BOHRER

KC1882CK--A

R11177

KC9682CK, KC1282CK, KC1882CK.

**FIG 1****FIG 2****FIG 3**

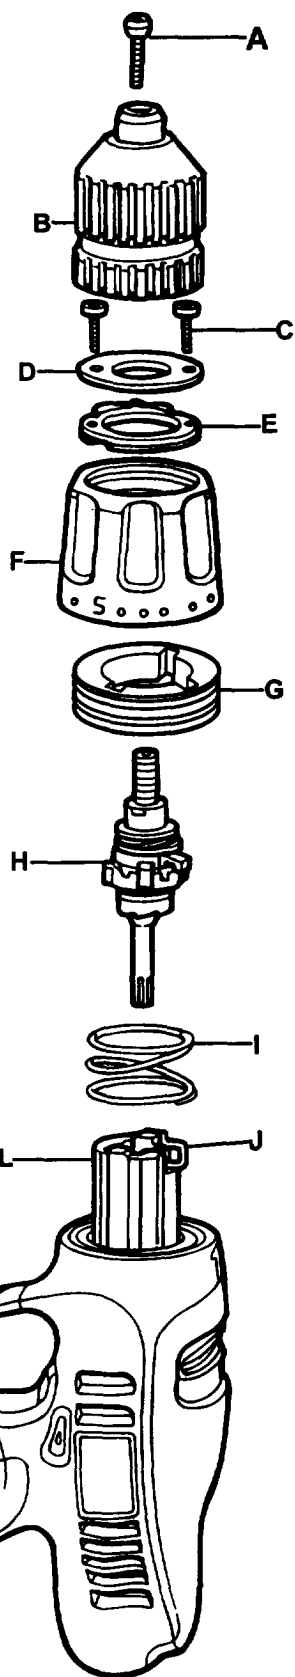
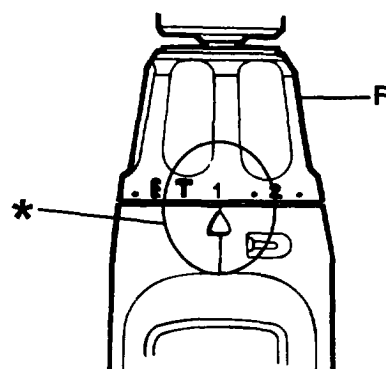
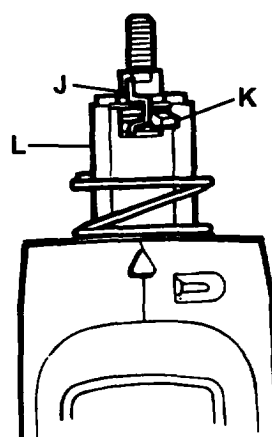
Ersetzen der Spannungsfeder der Kupplung. Einheiten vor Datumscode 98-01.

Ab Datumscode 98-01 wurde eine neue Spannungsfeder eingeführt, um die Leistung des Kupplungsmechanismus zu verbessern. Wenn nötig, ist es möglich, die Feder bei vor dem oben erwähnten Datumscode hergestellten Einheiten zu ersetzen; dabei wird Teil 18 der entsprechenden Wartungszeichnung und Teileliste verwendet. Das vollständige Reparaturverfahren finden Sie im Servicebulletin KC9682_b.
